廃炉発官 R 1 第 6 5 号  
令和元年 7 月 2 6 日

福島第一原子力発電所 特定原子力施設に係る実施計画 変更認可申請書の  
一部補正について

- 「福島第一原子力発電所 特定原子力施設に係る実施計画」  
使用済セシウム吸着塔一時保管施設（第四施設）における第二セシウム吸着装置吸着塔の線源条件と保管上の制限に関する変更について、原規規発第 1907025号にて認可された実施計画の反映を行う。

図3 第四施設の吸着塔格納配置計画（ $\phi$ ：吸着塔側面線量率）

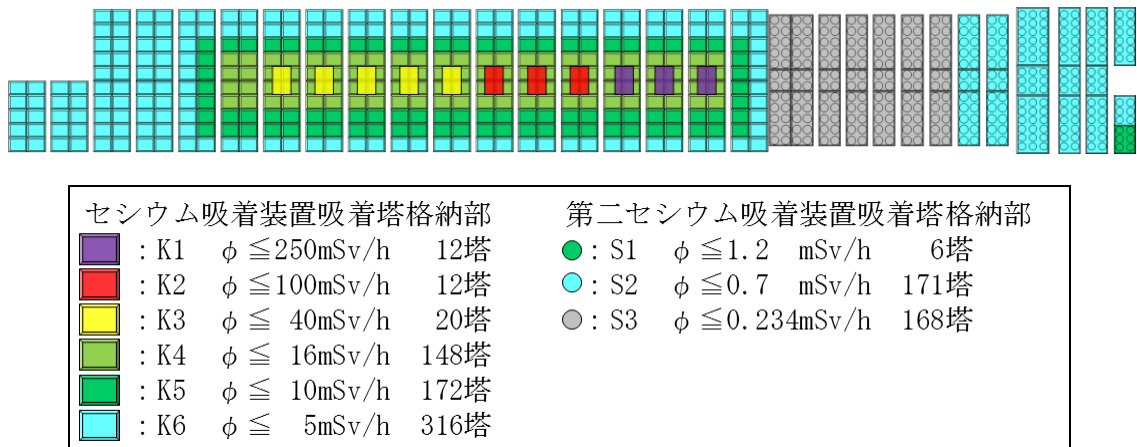
d. 第四施設

容 量：セシウム吸着装置吸着塔 : 680 体  
第二セシウム吸着装置吸着塔：345 体

i. セシウム吸着装置吸着塔

放射能強度：添付資料-1 表1及び図3参照

ii. 第二セシウム吸着装置吸着塔

放射能強度：添付資料-1 表3及び図3参照

評価結果：約  $4.01 \times 10^{-2}$  mSv/年

使用済セシウム吸着塔一時保管施設におけるセシウム吸着装置および第二セシウム吸着装置の吸着塔の線源条件については、滞留水中の放射能濃度が低下してきていることに伴って吸着塔内のセシウム吸着量も運転当初から変化していると考えられることから、吸着塔側面の線量率の実測値に基づき、実態を反映した線源条件とした。2. に後述するように、セシウム吸着装置吸着塔についてはK1～K8の8段階に、第二セシウム吸着装置吸着塔についてはS1～S4の4段階に区分し、図1～3のように第一・第三・第四施設の配置モデルを作成し、敷地境界線量に対する2.2.2.2.1(1)に示した評価値を求めた。よって、保管後の線量影響が評価値を超えぬよう、図1～3を保管上の制限として適用することとする。

なお、図1～3の配置の結果、各施設が敷地境界に及ぼす線量は、第一施設及び第三施設についてはNo. 7、第四施設についてはNo. 70への影響が最大になるとの評価結果を得ている。
